## 改善箇所説明図

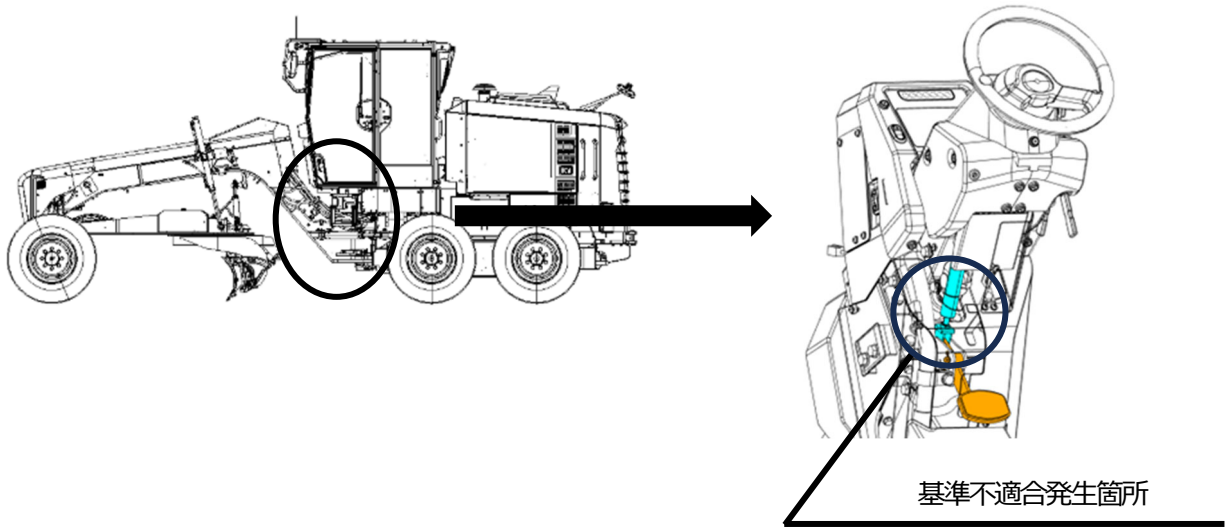
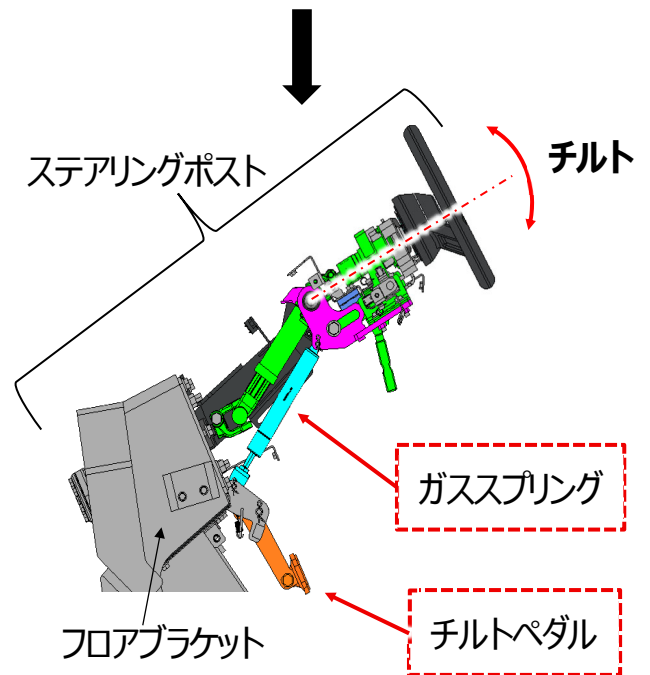
部品	項目	現状品	対策品
ガススプリング	記載品番	23D-43-51180 	23D-43-51190 
チルトペダルブラケット	刻印の記載	 無し	 刻印「A」
	隅形状	 R形状	 面取り形状

グレーダのステアリングポストにおいて、ステアリングポストを保持しているガススプリングの設計検討が不十分なため、チルトペダルは操作時にガススプリング内部のガスが漏れることがある。そのため、そのまま使用を続けると、ガススプリングの保持力が低下してハンドルを任意の位置に固定できなくなり、最悪の場合、かじ取操作が確実にできなくなるおそれがある。

改善措置の内容：全車両、ガススプリングとチルトペダラー式を対策品に交換する。

識別：ガススプリング上部にピンク色のマーキングをする。
